MEMORANDO – DIAM – 0259 – 2021

Asunto: Verificación de Coordenadas

Asunto: Análisis técnico, a la segunda información aclaratoria al EsIA II, titulado “Villas de Aguacatal”.

MINISTERIO DE AMBIENTE
SECCIÓN DE EVALUACIÓN DE IMPACTO AMBIENTAL
INFORME TÉCNICO DE EVALUACIÓN
SEGUNDA INFORMACIÓN COMPLEMENTARIA N° 012-03-2021

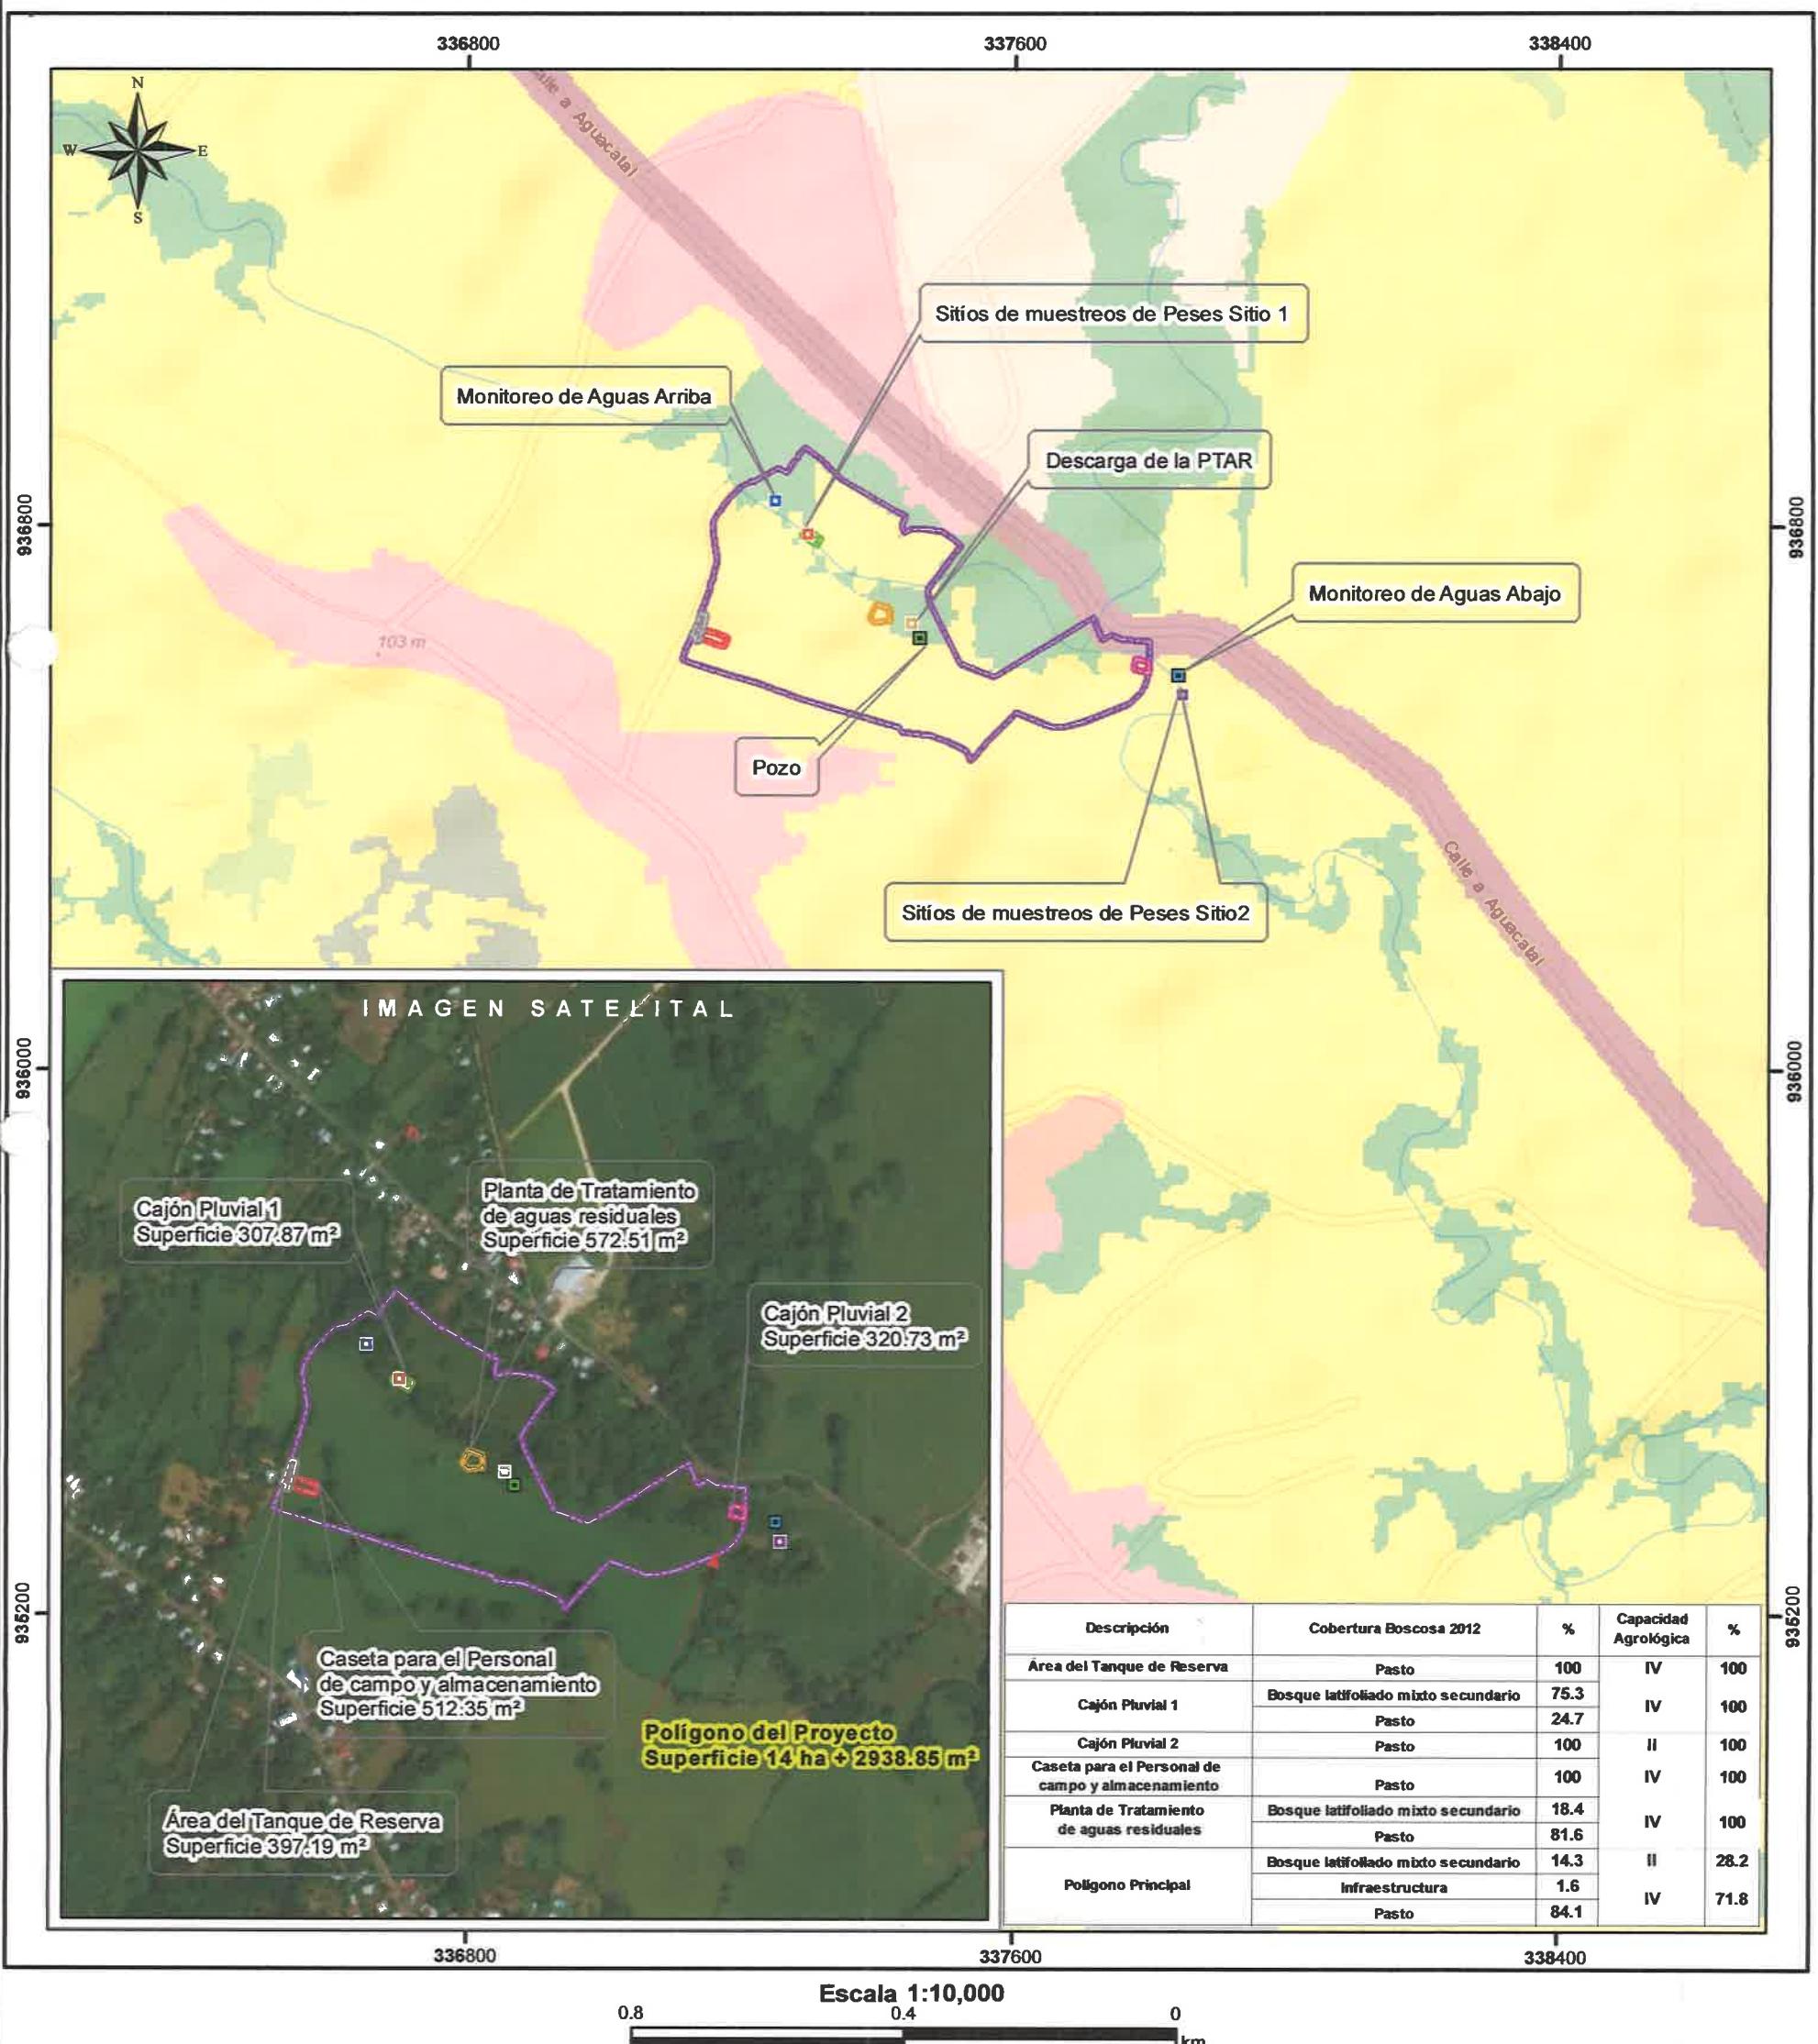
En respuesta al Memorando **DEEIA-0151-1203-2021** donde se solicita la ubicación del proyecto correspondiente al estudio de Impacto Ambiental, categoría II, “**VILLAS DE AGUACATAL**” le informamos lo siguiente:

Con los datos subministrados se generaron los siguientes datos puntuales: Descarga de la PTA, Monitoreo de aguas abajo, Monitoreo de aguas arriba, Pozo, Sitio de muestra de peses sitio 1, Sitio de muestra de peses sitio 2, y se generaron los siguientes Polígonos, Cajón Pluvial 1 con una superficie de 307.87 m², Cajón pluvial 2 con una superficie de 320.73 m², Caseta para el Personal de campo y almacenamiento con una Superficie 512.35 m², Planta de tratamiento de aguas residuales 572.51 m², Polígono Principal con una superficie de 14 ha + 2938.85 m², Área del tanque de reserva 397.19 m², estos datos se encuentran fuera de los límites del Sistema Nacional de Áreas Protegidas.

De acuerdo a la Cobertura Boscosa y Uso de la Tierra, año 2012, se encuentra en Pasto, Infraestructura, Bosque latifoliado mixto secundario, y según la Capacidad Agrológica se ubica en el tipo II y IV.

Figura 13 – SECCIÓN PROPUESTA

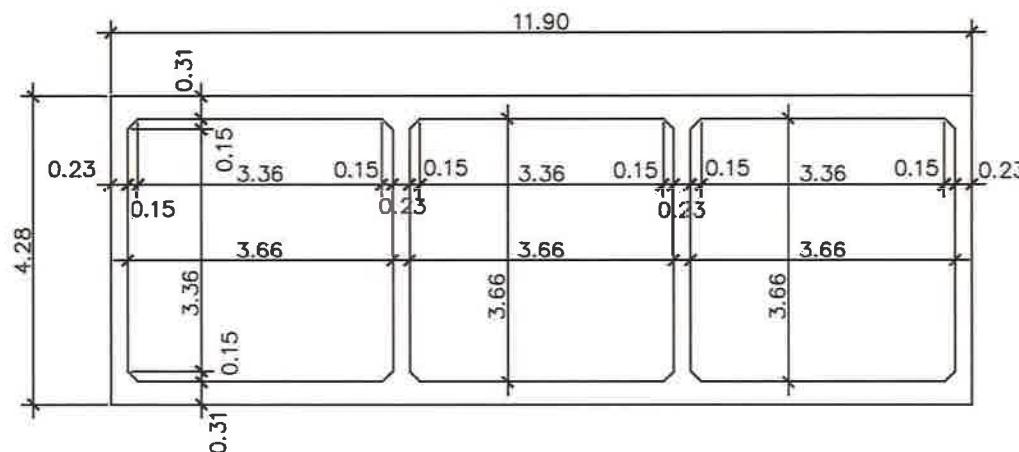
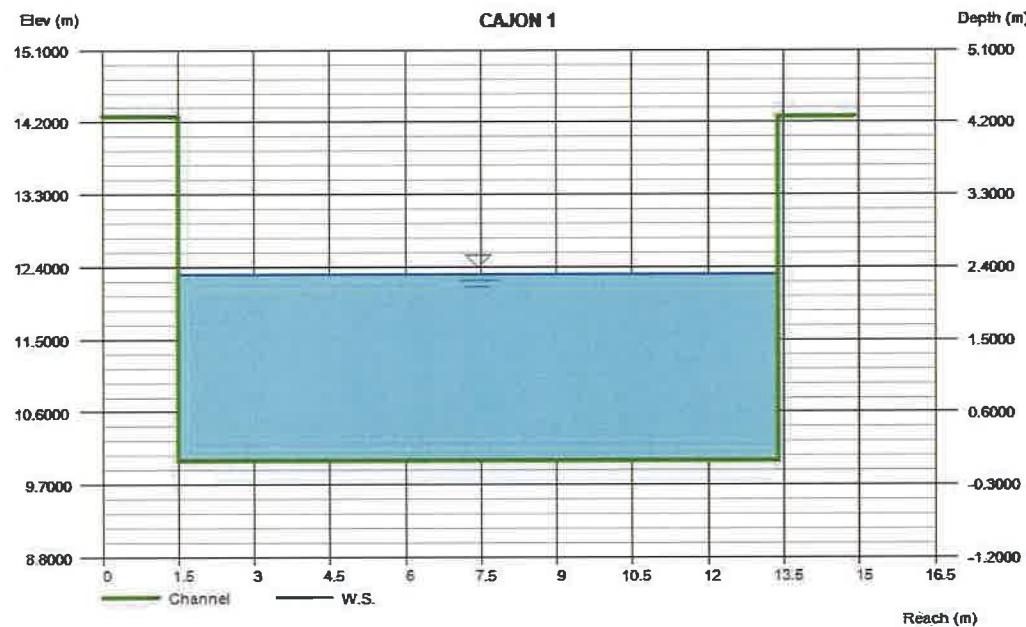
3. De acuerdo con la verificación realizada por DIAM, de las coordenadas presentadas en la respuesta a la nota de aclaratoria DEIA-DEEIA-AC-0155—1712-2020, se indica “el cajón 2, presenta en una inconsistencia en la coordenada P inicio y P3 final, debido a que ambas son iguales”. Además, se observa en el mapa que la verificación del punto P2 y P4 cae fuera del polígono a desarrollar. En el punto 5.5 Infraestructura a utilizar y equipo utilizado, se describe la construcción de dos puentes. Sin embargo, en base a la respuesta dada en la pregunta 7, acápite b, se presentan las coordenadas de dos cajones. Por lo antes mencionado:
- Verificar y presentar las coordenadas de los puntos P1 e inicio y P3 final, del cajón N°2.

b. Aclarar si se van a construir dos puentes o dos cajones pluviales.

- Aclarar si el segundo cajón quedara fuera del polígono presentado para el desarrollo del proyecto (14 has + 3029.89 m²). En caso de quedar fuera del polígono del proyecto y desarrollar la construcción del puente N°2, en terrenos privados, presentar los permisos correspondientes (permiso y cédula notariada del propietario con sus respectivos títulos de propiedad).

R. Cajón Pluvial 2: longitud 15.79 metros.

R. Se construirá dos **cajones pluviales**. Denominados cajón 1 y cajón 2.

R. Después de la verificación topográfica se corrigen las coordenadas presentadas, corriendolas unos metros al noroeste, manteniéndose el polígono dentro del área

evaluada en el inventario forestal del cajón dos y dentro del área del proyecto (14 has + 3029.89 m²). Se presentan las coordenadas corregidas en el acápite a.

Mapa de Lotificación del Proyecto “VILLAS DE AGUACATAL”

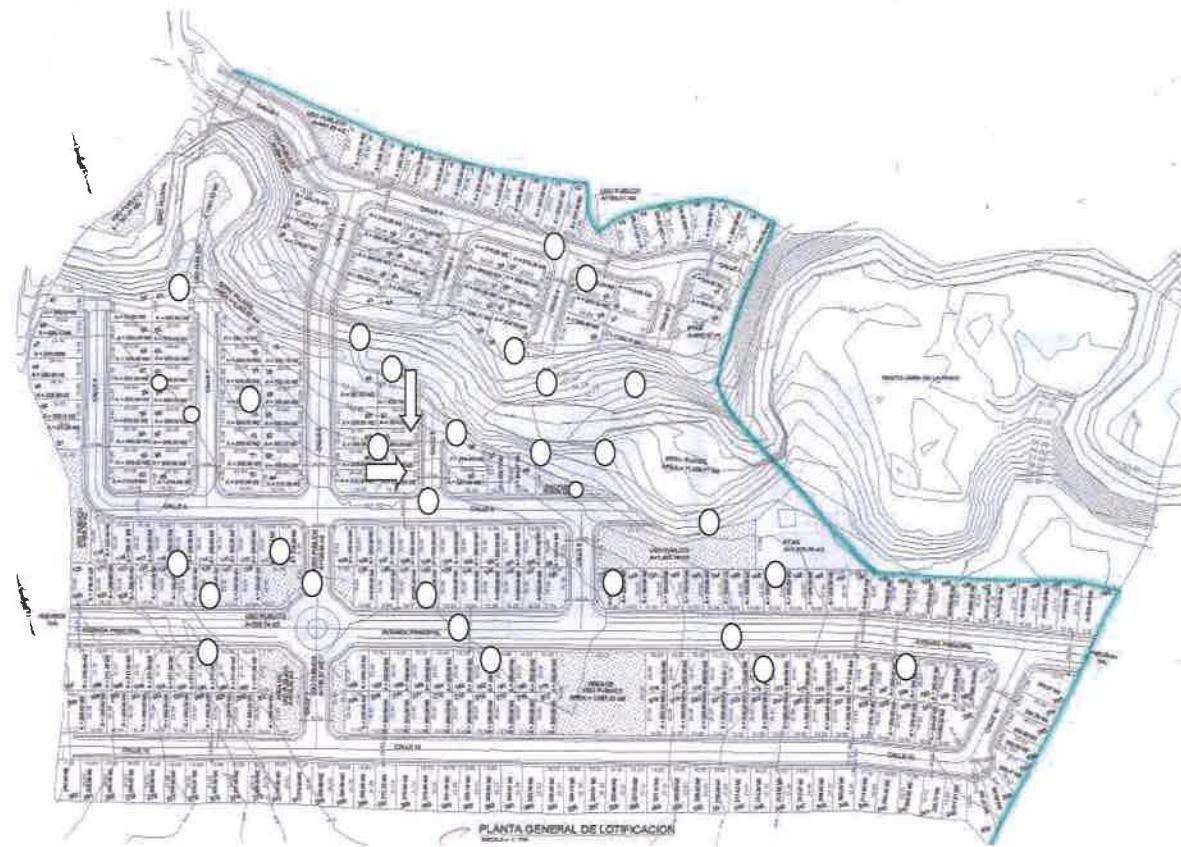
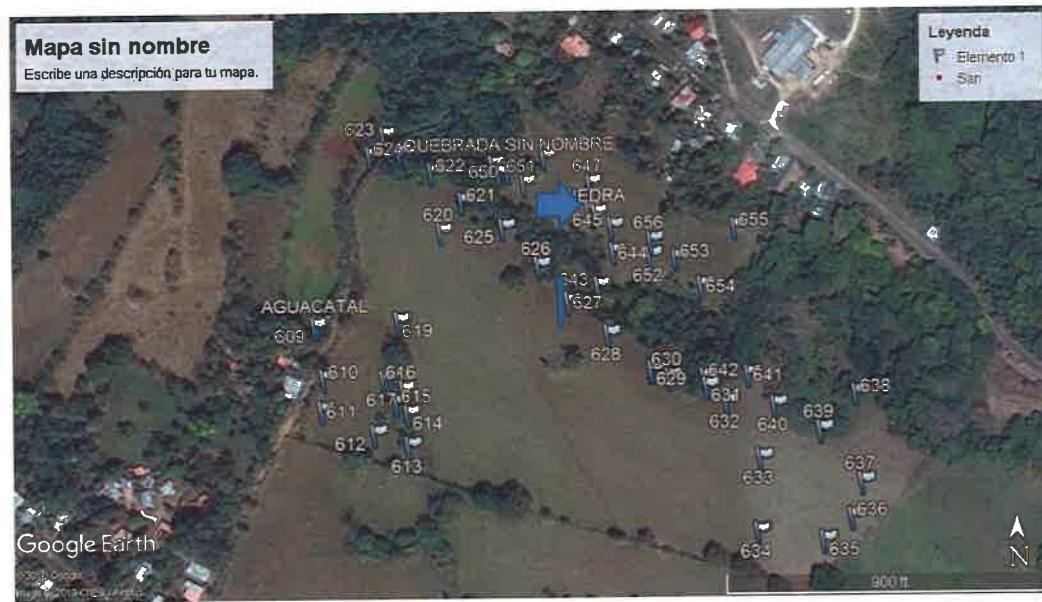
- b. Marcar en el plano a escala y georreferenciado los puntos de los hallazgos registrados en el área del proyecto.

2. Marcar en plano geo referenciado los puntos de hallazgos registrados.

R. En el anexo 2. Se presenta lo requerido en plano a escala 1: 1000.

Nota: Las flechas blancas señalan la ubicación aproximada del área de hallazgos líticos culturales (cerca de una quebrada). Las coordenadas en UTM (de hallazgos culturales) están registradas en la Tabla de prospección arqueológica. Por otra parte, las dimensiones de los sondeos (de apenas pocos centímetros de anchura) realizados en el plano topográfico aquí descrito (proporcionados por la empresa promotora); y en comparación con la vista satelital Google Earth; la cual apenas permiten establecer un rango de aproximación basadas el recorrido y las pruebas de pozos sondeos efectuados en campo.
